Liège, le 19 juillet 2023.

**AVIS RELATIF À LA PROTECTION
CONTRE LES EVENTUELS EFFETS NOCIFS ET NUISANCES
PROVOQUÉS PAR LES RAYONNEMENTS NON IONISANTS
GÉNÉRÉS PAR DES ANTENNES ÉMETTRICES STATIONNAIRES
Commune : OTTIGNIES-LOUVAIN-LA-NEUVE - Exploitant : ORANGE
Référence exploitant : 152W1_1/30004W1_1/40004W1_1/50004W1_1**

Rapport n° 2626 / 2023

Figure 2 : Vue en plan des installations d'antennes dans un rayon de 300 mètres autour de l'installation faisant l'objet de la demande d'avis

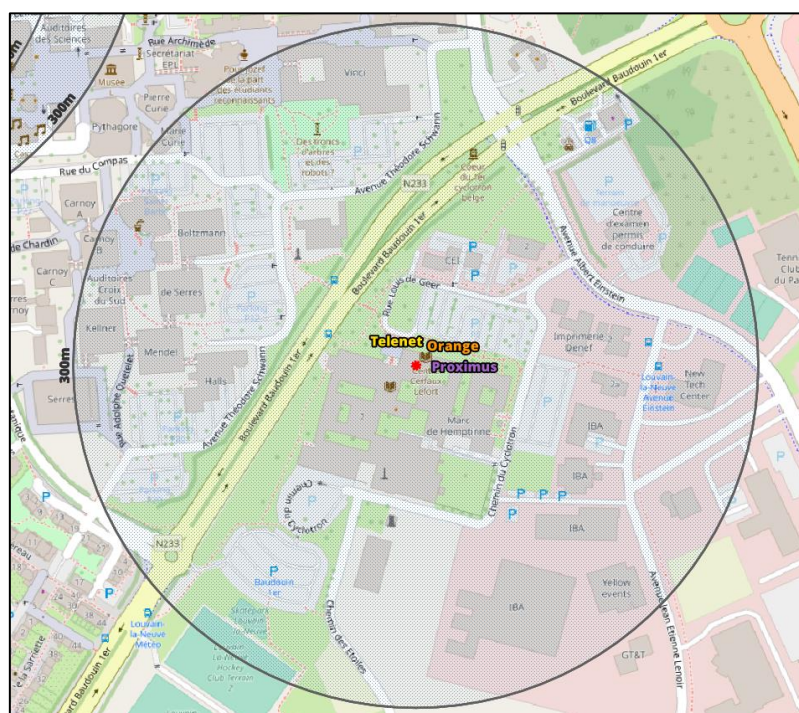
Compte tenu du nombre d'installations localisées dans la figure 2, il apparaît que l'intensité du rayonnement électromagnétique généré, dans les lieux de séjour situés à proximité de l'installation référencée dans le paragraphe 2, par l'ensemble des antennes émettrices stationnaires de l'ensemble des exploitants du même site d'antennes émettrices stationnaires respecte la limite fixée à l'article 4, § 2 du décret.
